Forum mondial de l'harmonisation des Règlements concernant les véhicules

Groupe de travail de l'éclairage et de la signalisation lumineuse

Proposition de complément à la série originale et à la série 01 d'amendements au Règlement ONU n° 150

Communication du groupe de travail informel de la simplification des Règlements relatifs à l'éclairage et à la signalisation lumineuse*

« Figure A5-VII

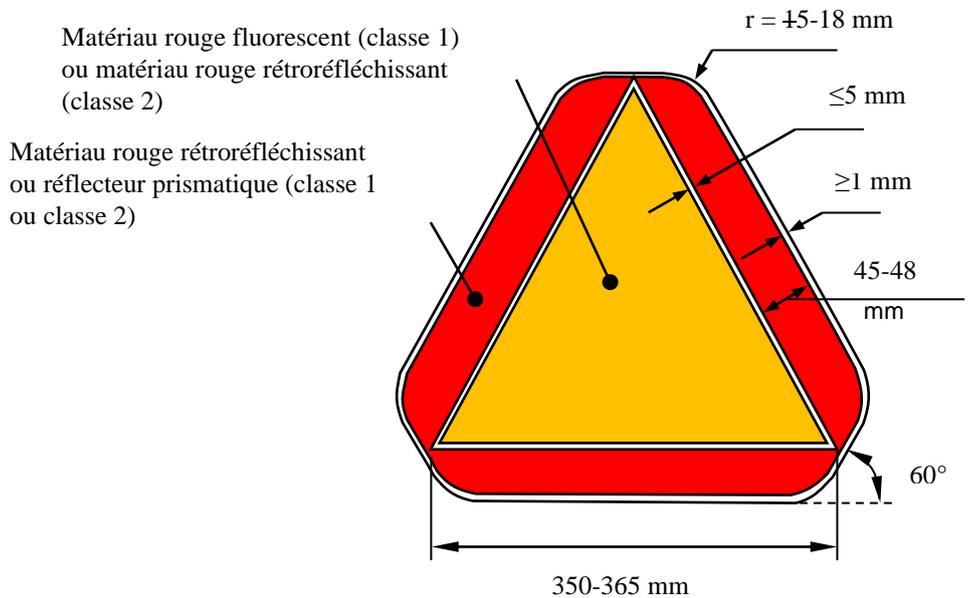
Figure A5-VII « Exemple de plaque pour véhicule lent », lire :

2. Deux figures avaient, par erreur, été intitulées « Figure A5-VI » dans la version anglaise du texte de la série originale d'amendements au Règlement ONU n° 150. En anglais, la figure intitulée « Example of a slow-moving vehicle plate » devient la figure A5-VII.

3. Au cours du processus de simplification, la valeur « $r = 5 - 18 \text{ mm}$ » (que l'on trouve à l'annexe 12 de la série 02 d'amendements au Règlement ONU n° 69) est devenue « $r = 15 - 18 \text{ mm}$ » par inadvertance. La proposition vise à corriger cette erreur.

« Figure A5-VII

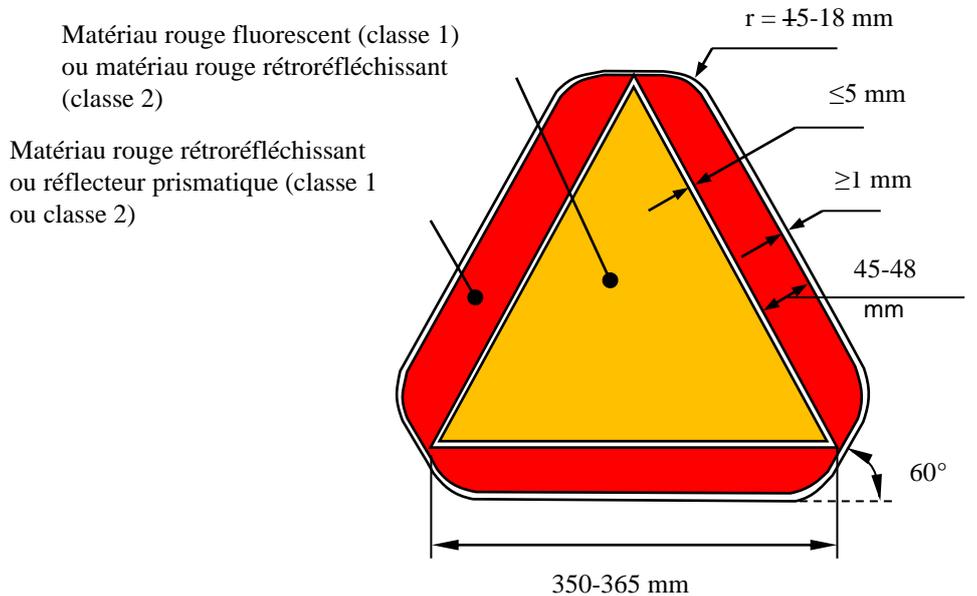
Figure A5-VII, lire :

7. Au cours du processus de simplification, la valeur « $r = 5 - 18 \text{ mm}$ » (que l'on trouve à l'annexe 12 de la série 02 d'amendements au Règlement ONU n° 69) est devenue « $r = 15 - 18 \text{ mm}$ » par inadvertance. La proposition vise à corriger cette erreur.
